Фасады НВФ — сборка №23 (23.09): исправления по независимой проверке

Герман, наши фасадные программы проверил независимый рецензент. Мы повторили каждый его пример на своём коде, подтвердили находки и исправили их. Почти всё — защита чертежа и объёмов в нестандартных случаях: двойные обводки, частичный успех, копирование зон, неравномерная сетка осей. На обычных фасадах результат прежний — сверка с твоим полигоном и эталон плитки 290×82 (145 333 шт.) не изменились.

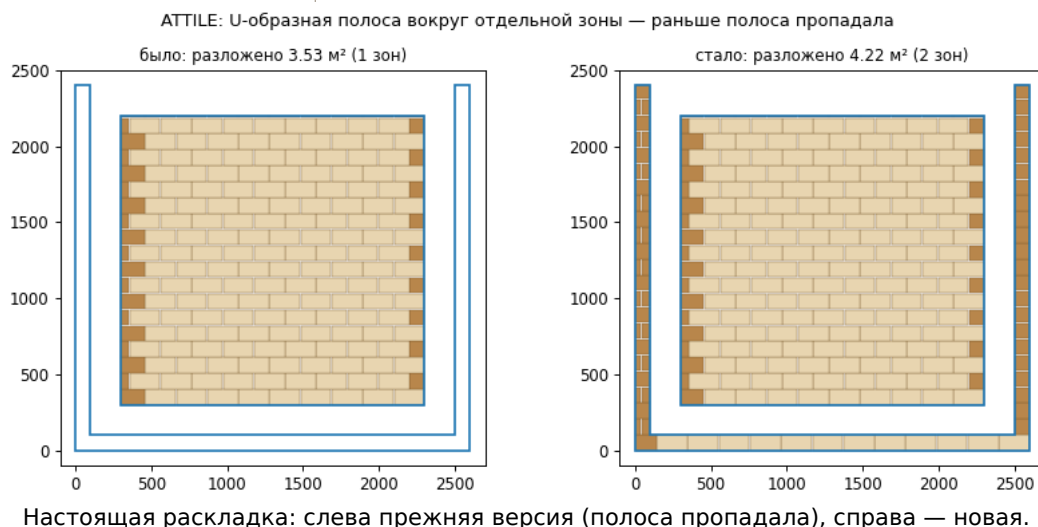
Случай	Как теперь
Одна из выбранных зон не разложилась (скос, дуги, нет геометрии)	Её прежняя раскладка остаётся — в командной строке сообщение. Раньше старая стиралась, новой не было.
Раньше несколько контуров раскладывались вместе (одна плоскость), а сейчас выбран один	Перекладываются все вместе — с сообщением. Раньше у соседа терялись плитки.
Зону скопировали вместе с раскладкой (COPY) и перерасложили копию	Раскладка оригинала не трогается. Раньше метка копии указывала на плитки оригинала.

Случай	Как теперь
Зону изменили после ATFZONE	Зона пропускается: «изменена после ATFZONE — повторите ATFZONE» (как в ATCLAD).
U-образная полоса вокруг отдельной зоны	Раскладываются обе (картинка ниже).
Большие фасады	Расчёт осей швов для ATFRAME быстрее в десятки раз.

4. ATFRAME и ATDEDUP — подсистема

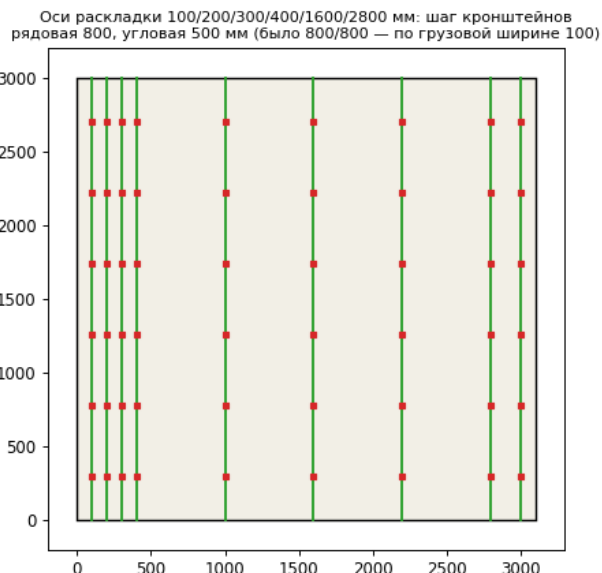
Расчёт. Шаг кронштейнов теперь подбирается по ширине, которую реально несёт стойка, — с учётом достроенных срединных стоек. На неравномерной сетке осей шаг может стать меньше; в отчёте появится строка «грузовая ширина для расчёта ... — по итоговым осям». На равномерной сетке всё как было.

Пример проверяющего: оси 100/200/300/400/1600/2800 мм — угловой шаг 500 вместо 800.
